Conseil économique et social

Groupe de travail de la sécurité passive

Rapport du Groupe de travail de la sécurité passive sur sa cinquantième session

Paragraphe 14.3.3, modifier comme suit:

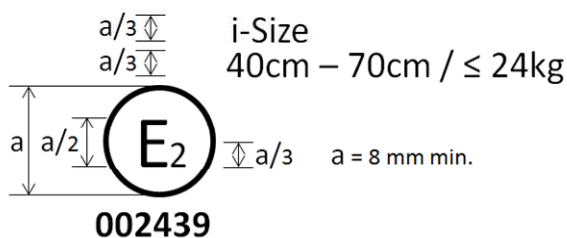
«14.3.3 Sur les dispositifs de retenue pour enfants faisant face vers l'avant, les renseignements ci-dessous doivent être indiqués de façon clairement visible à l'**extérieur de l'emballage**:

“IMPORTANT – NE PAS UTILISER VERS L'AVANT AVANT L'ÂGE DE 15 mois (voir les instructions)”

Annexe 2, modifier comme suit:

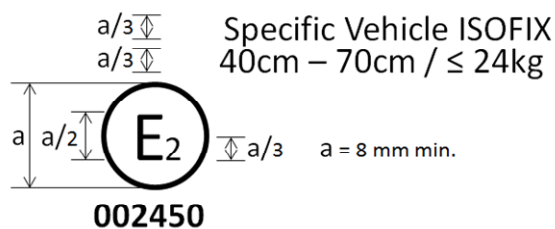
«Exemples de marques d'homologation

Le dispositif de retenue pour enfants portant la marque d'homologation...

Le dispositif de retenue pour enfants ... concernant l'homologation d'un dispositif de retenue pour enfants **ISOFIX spécifique à un véhicule...**».

Appendice 1, modifier comme suit:

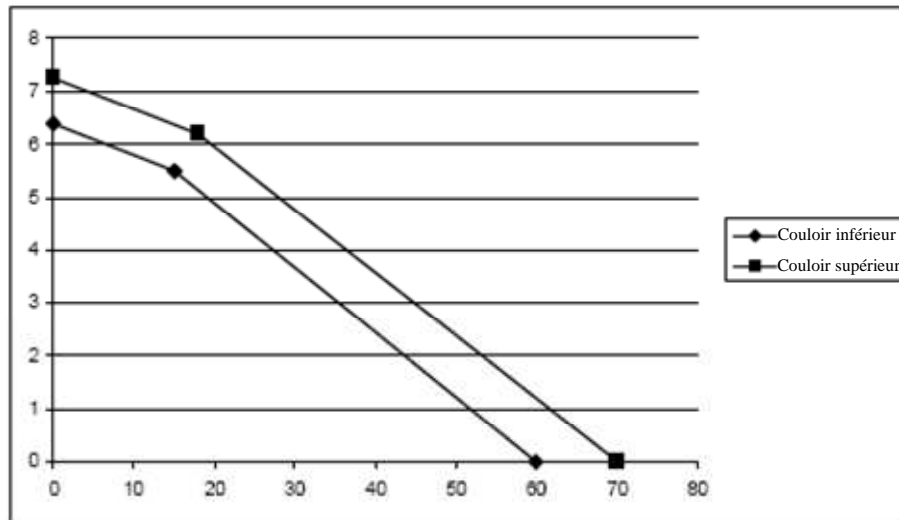
Le **segment** additionnel s'**applique** seulement dans le cas du chariot d'accélération.».
